DODATEK č. 3 KE SMLOUVĚ O DÍLO

Tímto dodatkem č. 3 se mění ustanovení smlouvy o dílo č. zhotovitele: EUROVIA CS, a.s.: 107/1/2022 (1856.2241107TSE), AQUASYS spol. s r.o.: AQS/2022/42/51117 na akci „**Místní komunikace Jamská - Nákupní park**“ následovně:

Evidenční list změny stavby

Evidenční list změny stavby

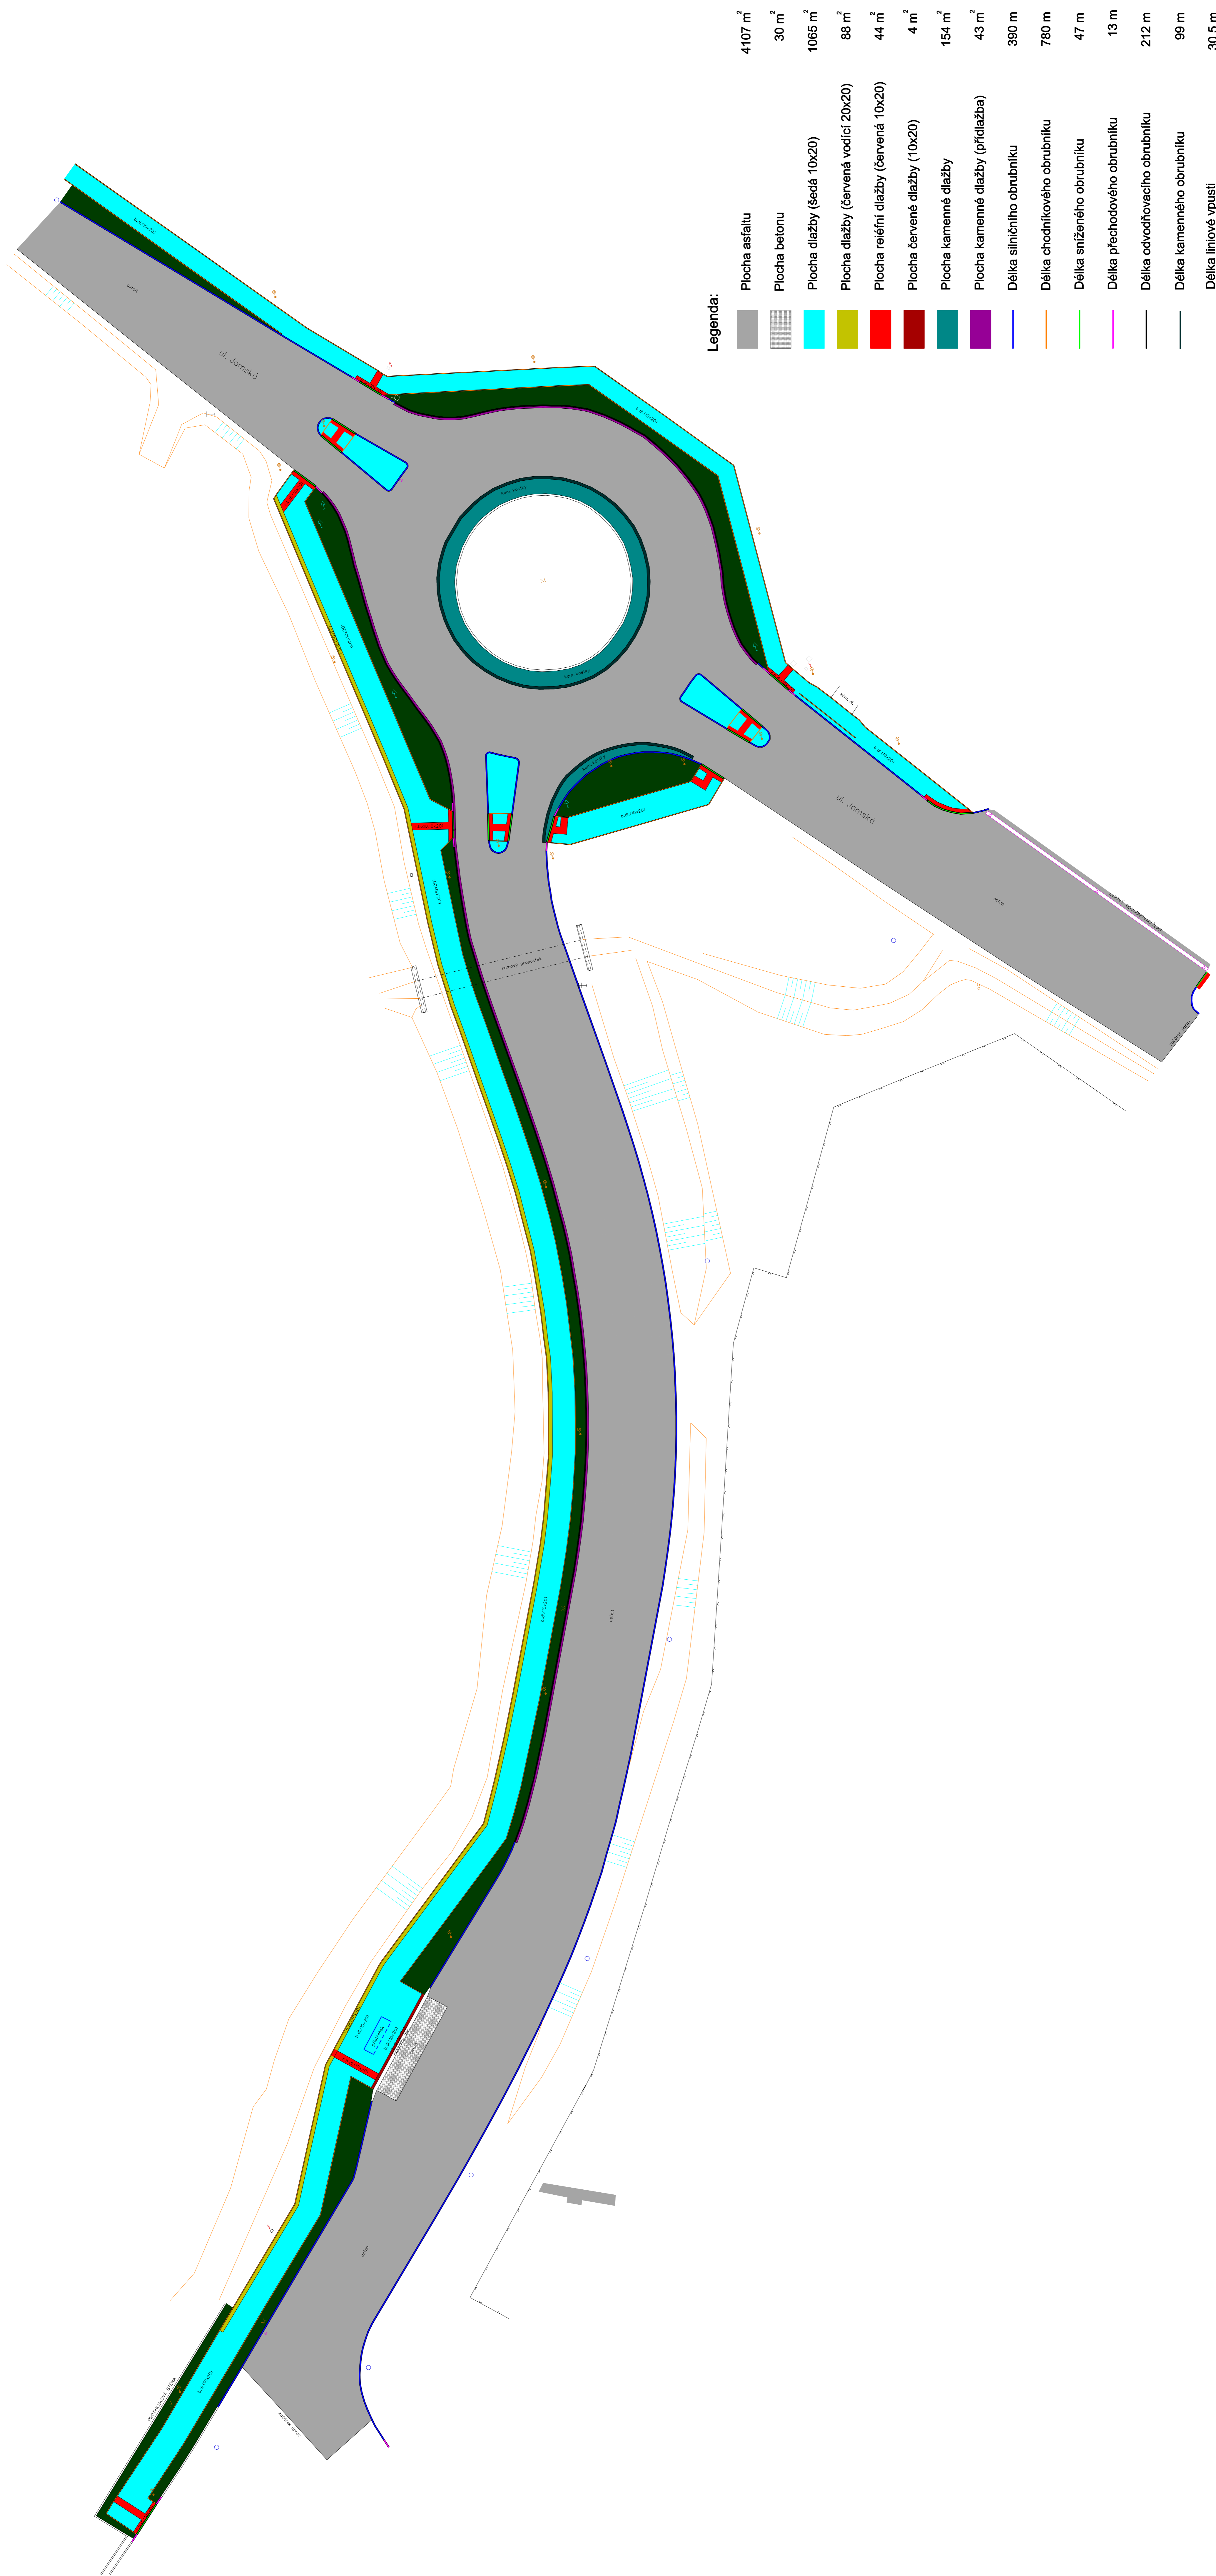
ZBV 101.5 Doměrky komunikace – soupis byl opraven dle skutečně provedených a geodeticky zaměřených prací.

ZBV 101.08 Zřízení šachet v komunikaci část B - chybou PD nebyla řešena výšková úprava a osazení samonivelačních poklopů stávajících šachet, zhotovitel tedy nárokuje tyto práce.
